ACLARACIÓN CON CONSULTA AL LLAMADO DE REFERENCIA

Ref: LICITACION N° 7/002/2018, GALICIA Y MAGALLANES, MONTEVIDEO.

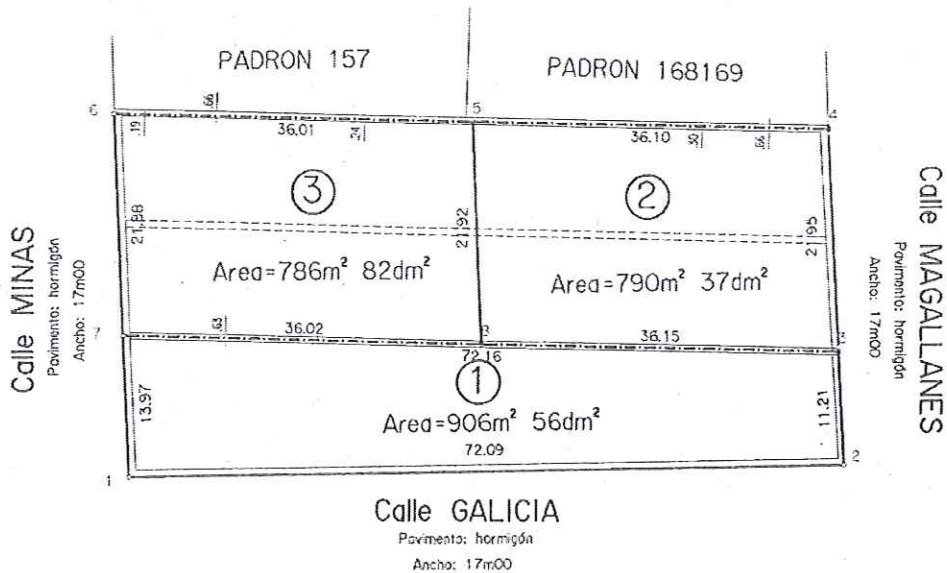
2) Fraccion 2: las cerchas de la cubierta de chapa de la nave ubicada en la fraccion 2 del padron se apoyan en el muro medianero anteriormente citado ubicado integramente en los limites de la fraccion 1 donde se desarrolla el proyecto del llamado.

Este techo deberia entonces desmontarse conjuntamente con la cubierta de la fraccion 1, y atendiendo a dicha situacion se consulta por la posibilidad de contar con dicho espacio para ubicacion de la grua de montaje del edificio a construir.

Con el fin de aclarar la situación se adjunta proyecto de plano de fraccionamiento de abril 2018.
